8. CAPÍTULO 10 DE SEÑALIZACIÓN:

OBRA: PROYECTO DE URBANIZACIÓN (PRIM) DEL IVI "FUERTO DE BAYARÓN"	PROMOTOR	AGRUPACIÓN DE INTERÉS URBANÍSTICO "FUERTO DE BAYARÓN"
	LOCALIDAD	ALTAIR, PUEBLO LIBRE
	CONSTRUCTORA	CONSTRUCIONES DE BAYARÓN S.L.
	FECHA	17/02/2018

MODIFICACIÓN UNIDAD DE OBRA (con repercusión económica)

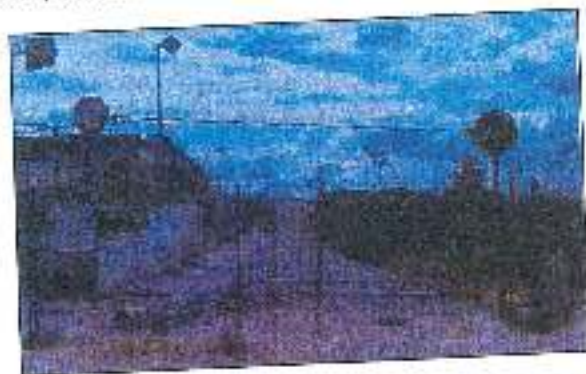
6. En el Vial 2 visto desde el cruce con la calle Camí de la Arena, quitar la placa R-308 de estacionamiento prohibido y poner otra placa R-100 más plaqueta (excepte acces a guais) en poste derecho.

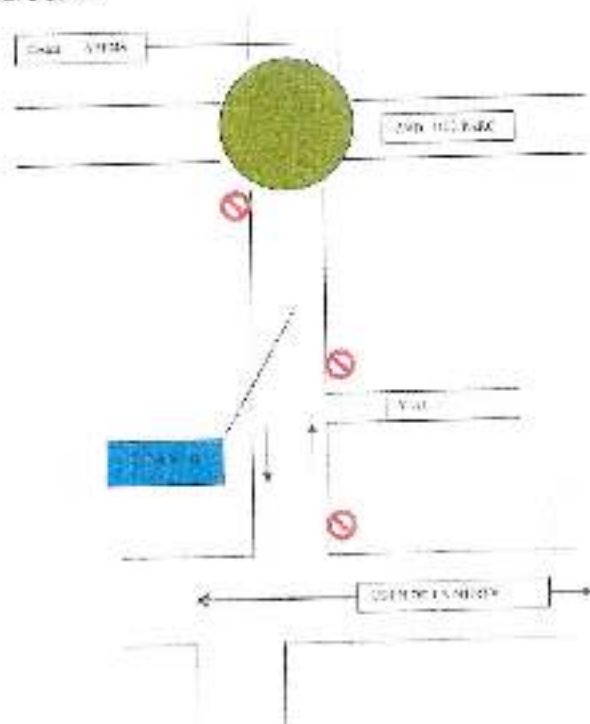
11. En la calle Pavía vista hacia el acceso a la rotonda, falta colocar placa y poste R-400 en la isleta anterior a la rotonda. También falta pintar las líneas de detención en el paso peatonal.
